Bebauungsplan Schellenberg

Stellungnahme zu den Einflüssen des geplanten Wohngebietes auf die Kaltluft

Bericht Nr. M151852/02

Abbildung 1. Vorentwurf für eine mögliche Gestaltung des Plangebiets.

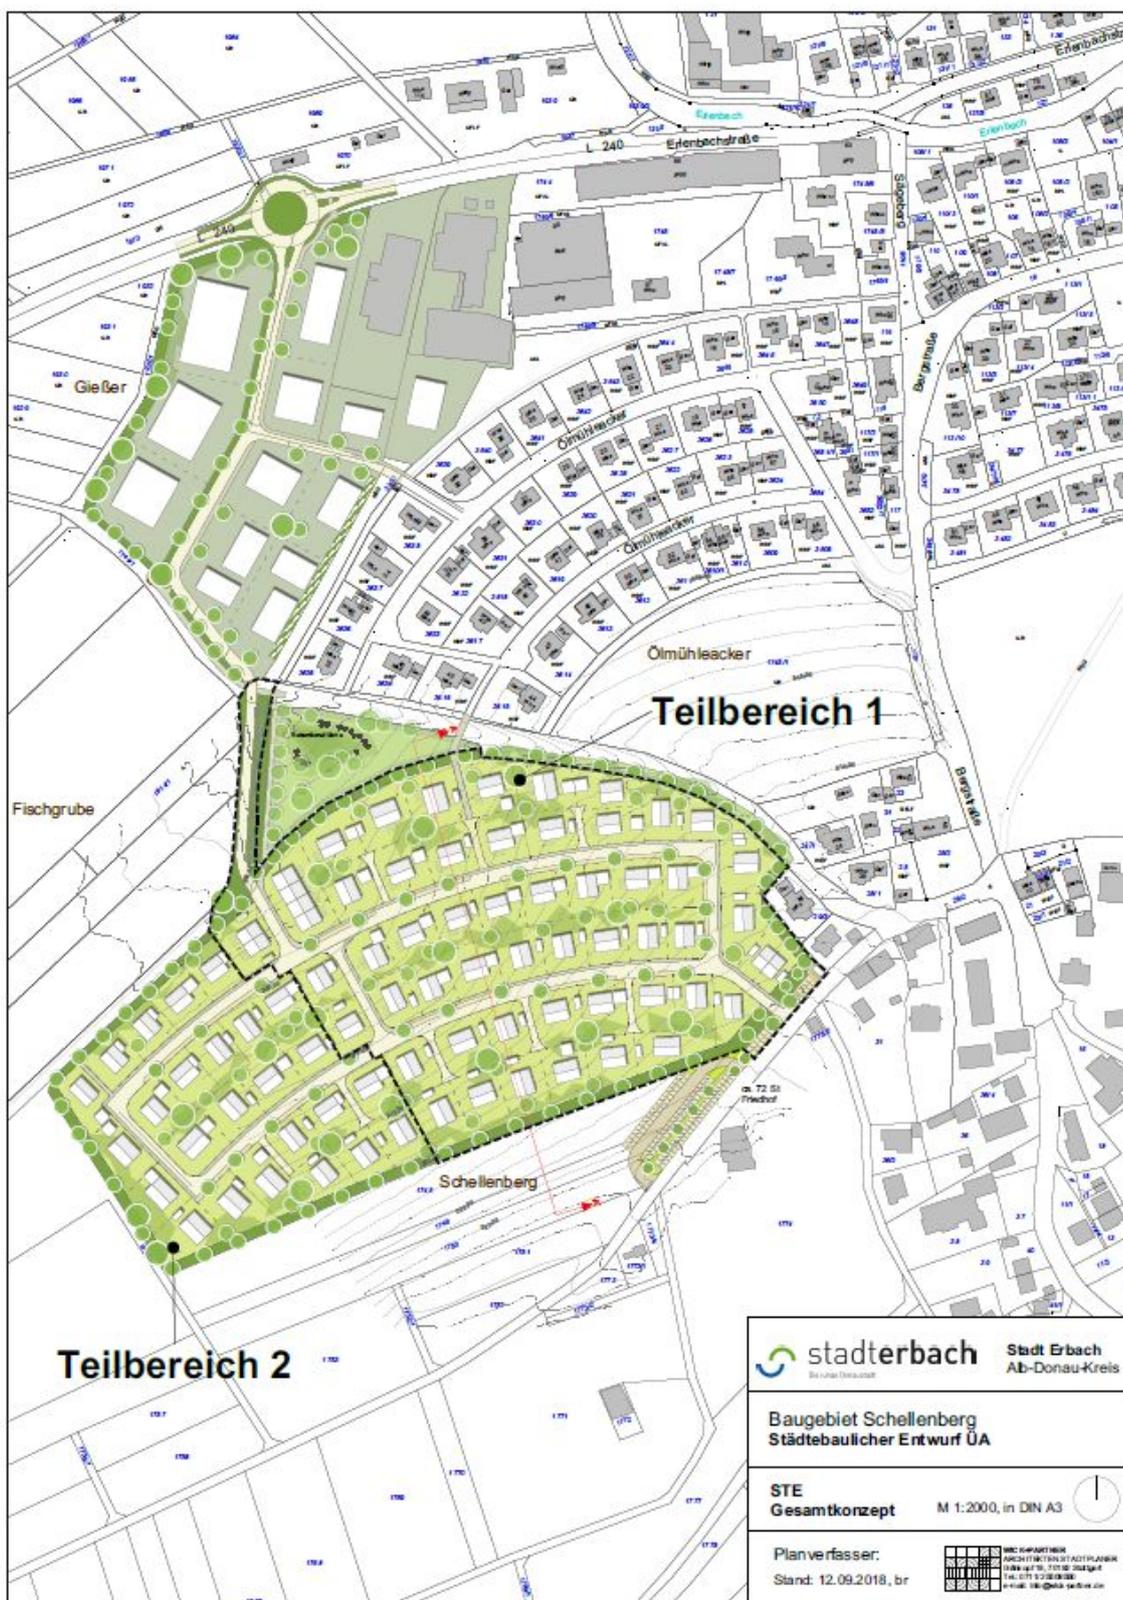
Aus den Abbildungen wird ersichtlich, dass eine lockere Bebauung geplant ist und keine Blockbebauung. Sowohl in Ost-West-Richtung als auch in Nord-Süd-Richtung ermöglichen Straßenzüge und die großzügigen Abstände zwischen den einzelnen Gebäuden eine Zirkulation der Umgebungsluft. Die Höhe der Gebäude soll zum Teil 7 m und zum Teil 10 m betragen.

Abbildung 3. Klimaanalysekarte im Bereich von Erbach (aus dem Abschlussbericht der regionalen Klimaanalyse Donau-Iller).

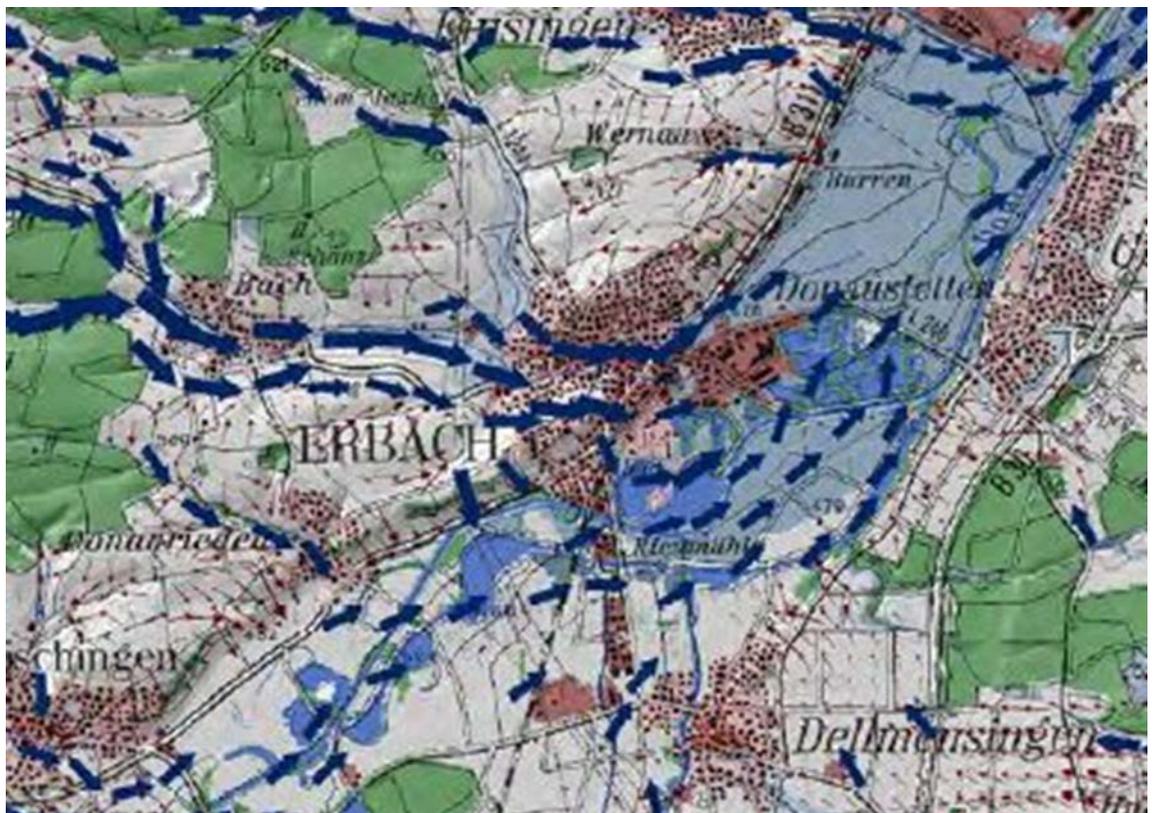
Die großräumige Kaltluftsituation in der Umgebung von Erbach ist in den Klimaanalysekarten im wissenschaftlichen Abschlussbericht der pädagogischen Hochschule Weingarten zur regionalen Klimaanalyse Donau-Iller dargestellt. Diese zeigen das Donautal als das große Sammelbecken für Kaltluft aus dem Bereich der östlichen Schwäbischen Alb. Die Talbereiche sind Leitlinien für die großskaligen Sammlungen von Kaltluft, die zum Donautal fließen. In Abbildung 3 ist zu sehen, dass im Bereich von Erbach die westliche Fließrichtung entlang der Talachse stark ausgeprägt ist, es aber auch kleinerskalig eine schwächer ausgeprägte Komponente aus Nordwest gibt.

Somit befindet sich die Hauptachse des aus westlichen Richtungen kommenden Kaltluftflusses nördlich des B-Plan-Gebietes. Zudem handelt es sich bei der geplanten Bebauung nicht um lange Blockbauten, die wie eine Blockade für die Kaltluft wirken könnten, sondern um kleinere Gebäude mit großzügigen Abständen und Straßenzügen zwischendrin. Der Einfluss des Plangebietes auf die Kaltluftzufuhr in das Stadtgebiet von Erbach kann somit als gering eingestuft werden.

Abbildung 4. Kaltluftströmung ca. 4 Stunden nach Beginn einer Kaltluftnacht. Strömungsgeschwindigkeit ist proportional zur Länge der Pfeile (Legende links unten). Quelle: GAKBW Simulationen des Fachbereichs Landwirtschaft beim Landratsamt Alb-Donau-Kreis.

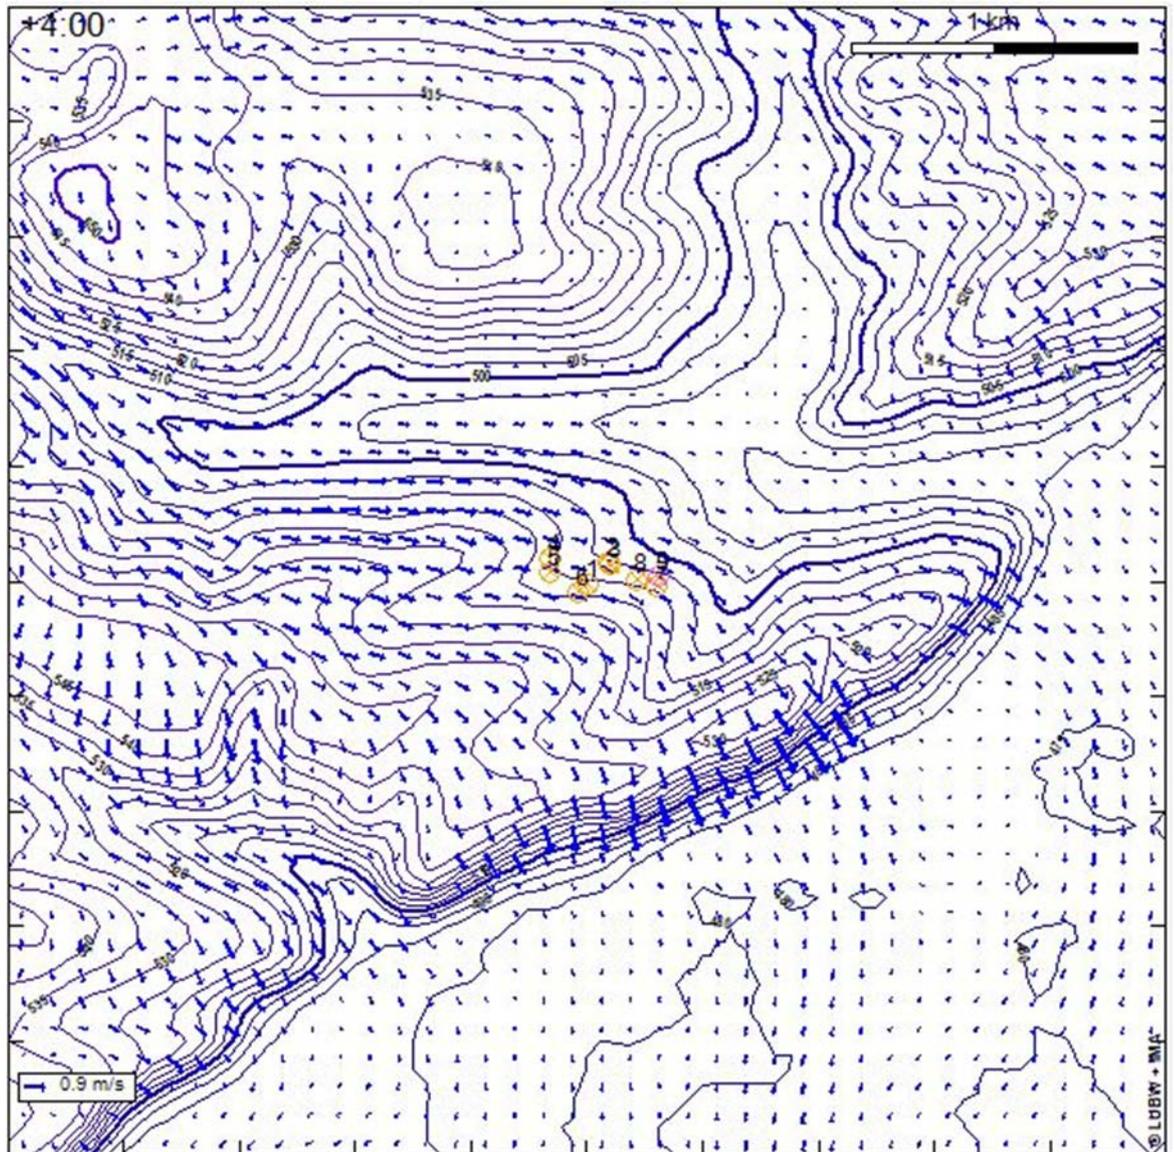
Das Screening-Modell GAKBW zeigt, dass sich kleinräumig im Bereich des B-Plan-Gebietes im Verlauf einer Kaltluftnacht eine Nordwestkomponente der Kaltluft-Fließrichtung einstellt (siehe Abbildung 4). Auch für diese Fließrichtung stellt die geplante Bebauung kein Riegel dar und die Abstände zwischen den Gebäuden sowie die Straßenzüge erlauben ein durchströmen der Kaltluft.
